OPERE DI LAMINAZIONE DELLE PIENE DEL FIUME PESCARA

DIREZIONE LAVORI - 3° LOTTO

PERIZIA DI VARIANTE n. 2

Relazione giustificativa di variante

Figura 3-2: Sezione tipologica del canale di imbocco dell'opera di derivazione

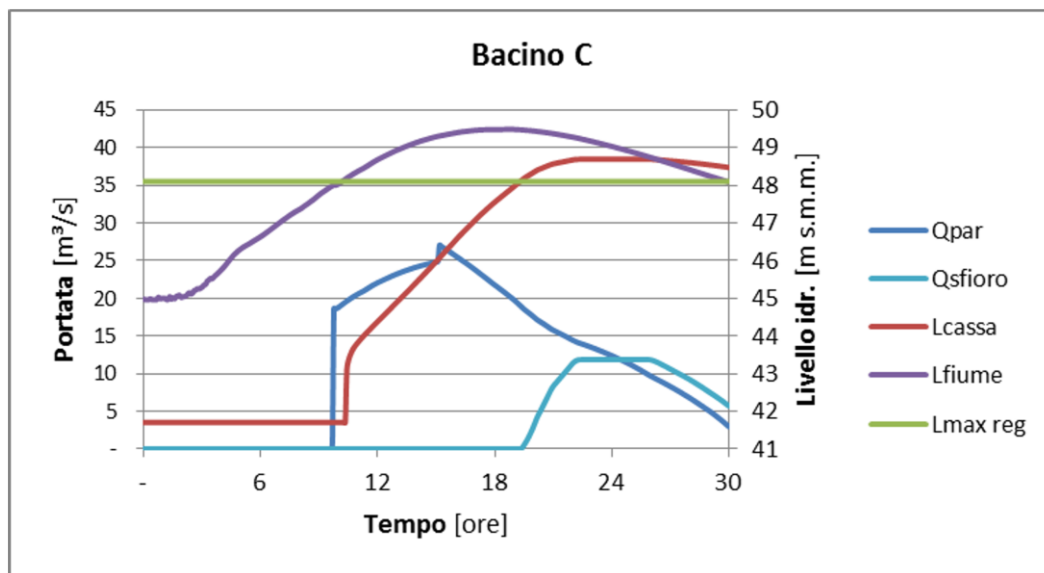
Lo studio idraulico per la verifica del funzionamento delle casse redatto nel corso della Progettazione Esecutiva ha definito le quote idriche di funzionamento della cassa e, in particolare, dell'opera di derivazione. Secondo tale studio, di riferimento per la gestione ottimale delle casse, la derivazione dal Pescara avviene al raggiungimento di una quota idrica di fronte alle paratoie di 48.0 m slm (si veda grafico in Figura 3-2).

Per permettere la più uniforme diffusione delle acque nell'area golenale in sponda e quindi garantire l'ottimale funzionamento dell'opera di derivazione si prevede la sistemazione dell'area golenale a monte del canale di imbocco

Per evitare la crescita di ulteriore vegetazione infestante che potrebbe andare a compromettere il funzionamento delle luci di imbocco intasandole o creando ostruzione al deflusso delle acque, si prevede una pulizia dell'area tramite il taglio del sottobosco e delle specie infestanti e ammalorate.

Una volta ripulita l'area sarà quindi regolarizzata a quota 47.00 m slm, spianando gli accumuli di materiale presenti a riempire i lievi avvallamenti (per complessivi circa 1'000m³) e l'esubero (valutato in circa 6'000 m³) sarà allontanato dall'area per essere reimpiegato nel cantiere in operazioni di miglioramento fondiario.

Figura 3-3: Difesa spondale a massi - Tipologia A - confronto tra soluzione di Variante n.1 e di Variante n.2

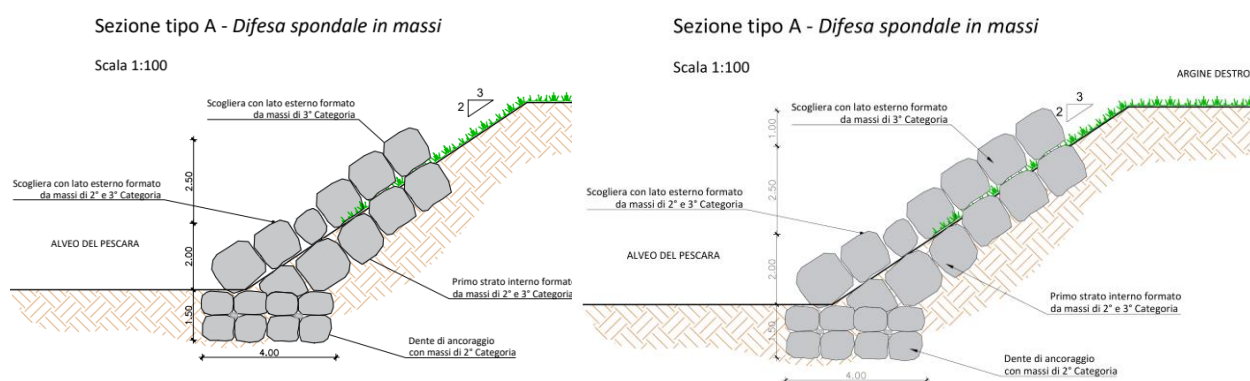
Rispetto alle sezioni tipologiche previste, a causa del progressivo incremento dei fenomeni erosivi della sponda evidenziatisi tra il momento di emissione della precedente variante e l'esecuzione dei lavori, è stato necessario incrementare l'altezza protetta per raccordarsi al piano campagna esistente che nel frattempo era stato maggiormente eroso e prolungarla verso monte di ulteriori 6.0 m.

Le nuove sezioni tipologiche, a confronto con quelle previste in precedenza, sono illustrate graficamente nelle figure seguenti, mentre si rimanda alla Tavola 0101DL3L_VAR02-040401 per maggiori dettagli.

Figura 3-5: Sezione tipologica lato nord con evidenziazione in rosso del fosso di scolo.

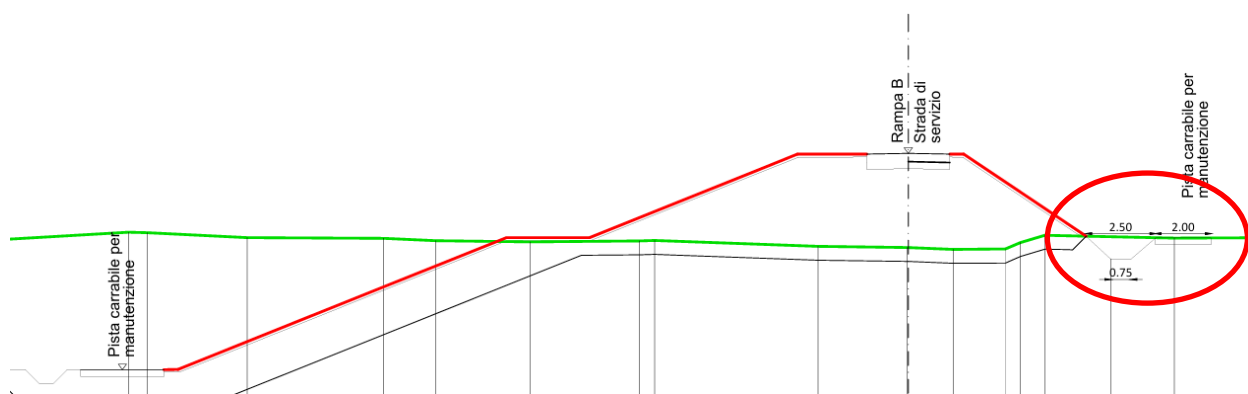
In considerazione della necessità di garantire la funzionalità del fosso di scolo anche nell'ottica futura di realizzazione di un impianto fotovoltaico su un'area di quasi 9 ettari nell'area, attualmente agricola, tra la SP84 e la cassa (Figura 3-8), è stato necessario incrementare le dimensioni del fosso, portandolo, come da verifiche idrauliche riportate al successivo paragrafo 3.3.2, ad assumere una larghezza alla base $b=0.75\text{ m}$, in sommità di 2.5 m e un'altezza minima $h=0.75\text{ m}$ con una pendenza dello 0,4%.

Al fine di facilitare le operazioni di manutenzioni e salvaguardare la sezione di deflusso dalle attività di conduzione dei fondi a monte, si prevede anche la realizzazione di una capezzagna di servizio lato campagna larga 2.0 m (Figura 3-5).

L'intervento ricade interamente nella fascia espropriata di 4.5 m di larghezza dal piede arginale.

Figura 3-7: Dettaglio del tratto terminale del fosso di scolo con evidenziata in rosso l'ubicazione degli scatolari di progetto.

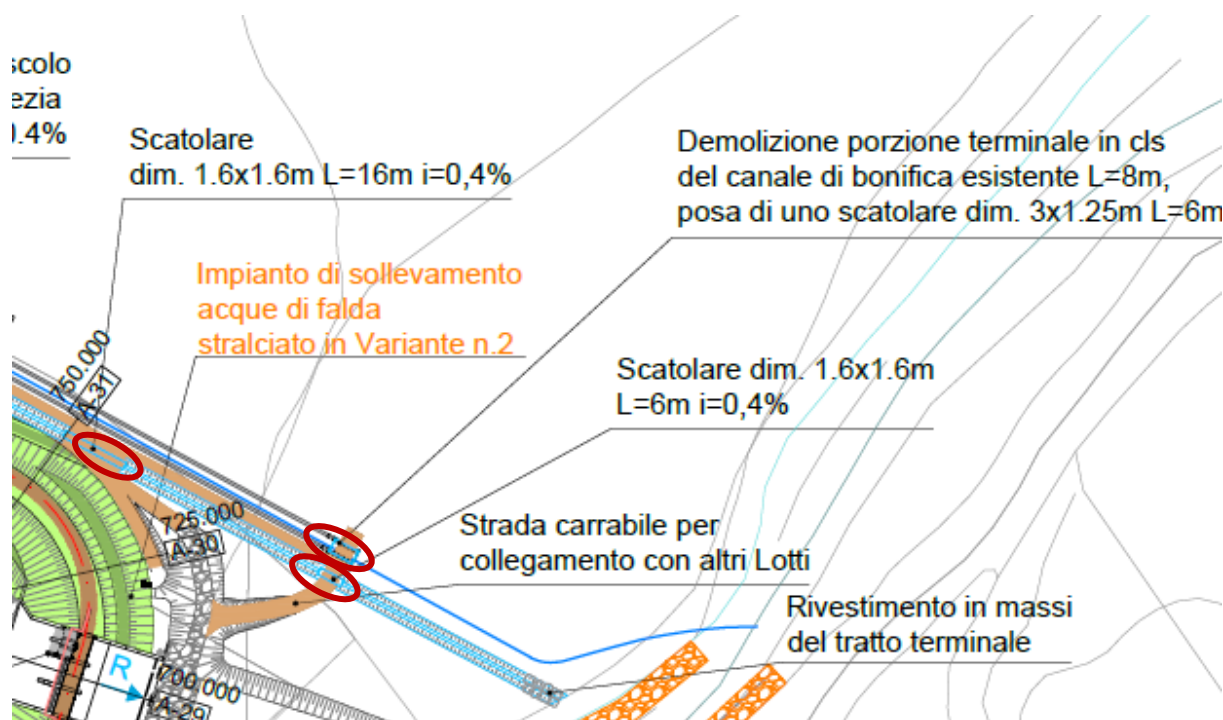
Al fine di consentire l'attraversamento del fosso di scolo in corrispondenza della sezione A-31 con la strada di servizio esterna alla cassa, si rende necessaria la posa di un tombino scatolare in c.a. di dimensioni 1.6x1.6 m, avente una lunghezza pari a circa 16 m ed una pendenza dello 0,4% (cfr. Figura 3-7).

Al fine di garantire invece il collegamento, lato fiume, delle opere realizzate nel presente Lotto 3, con i limitrofi bacini di laminazione in corso di realizzazione nel Lotto 2, Casse Asx e Bsx, viene previsto, con la presente Perizia, il collegamento con la strada carrabile in sponda sinistra del fiume Pescara. Tale collegamento, dovrà attraversare il sopracitato fosso di scolo e il limitrofo canale di bonifica, come riportato nella Tavola 4.1.

Per quanto riguarda il canale di scolo di progetto, l'attraversamento sarà consentito attraverso la posa di un manufatto scatolare in c.a. di dimensioni 1.6x1.6 m, avente una lunghezza pari a circa 6 m ed una pendenza dello 0,4%, con caratteristiche analoghe a quello previsto in corrispondenza della sezione A-31.

Relativamente invece all'attraversamento del canale di bonifica, si prevede che esso venga realizzato in corrispondenza del tratto terminale della porzione in calcestruzzo dello stesso, a monte del salto di quota, come rappresentato in Figura 3-7 o nella Tavola 4.1 con un maggior grado di dettaglio. Le lavorazioni da eseguirsi in questo caso consistono nella demolizione di circa 8 m del canale in cls a sezione trapezia esistente, per posare uno scatolare in c.a. avente dim. 3x1.25 m ed una lunghezza pari a 6 m. Dovrà essere eseguito il raccordo tra lo scatolare di progetto e il canale in cls esistente con calcestruzzo.
